WETHERSKIP
FRYSLÂN

Ons kenmerk: WFN1418768
Tel: 058-292 2612 / J.P. van der Kloet

Onderwerp:
Voorlopig wateradvies bouw twee woningen
aan de Molenweg 6 te Hollum

Figuur 2. Schouwsloot

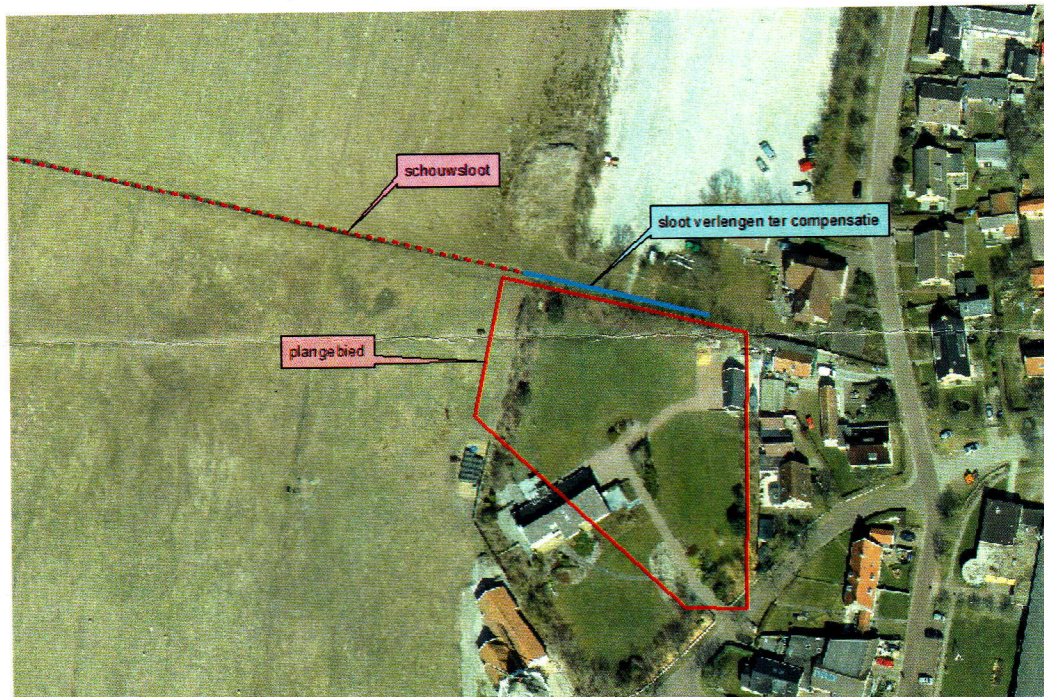
Door verharding van (een deel van) het gebied stroomt het hemelwater versneld af. Hierdoor belast u het oppervlaktewater extra. Om overlast te voorkomen is het nodig dat u de toename aan verhard oppervlak compenseert in hetzelfde peilgebied. Wij hanteren hiervoor een compensatienorm van 10%. Ter compensatie van dit plan is het nodig om tenminste 35m² nieuw oppervlaktewater te realiseren.

Aan de noordzijde van het plangebied ligt een schouwsloot, zie figuur 2. De schouwsloot is in het verleden deels gedempt. Wij adviseren u om ter compensatie van de toename aan verhard oppervlak de schouwsloot te verlengen in oostelijk richting. De sloot heeft een breedte op de waterlijn van circa 0,90 meter. Om voldoende compensatie aan te leggen moet de sloot verlengd worden met minimaal 39 meter. De verlenging dient u uit te voeren op uw eigen terrein. Door de compensatie op deze manier te realiseren wordt de oude situatie weer deels hersteld. Wanneer u de compensatie op een andere manier wilt uitvoeren dan kunt u voor verder overleg contact opnemen met Ytzen Faber of Jelly van der Kloet van Wetterskip Fryslân.
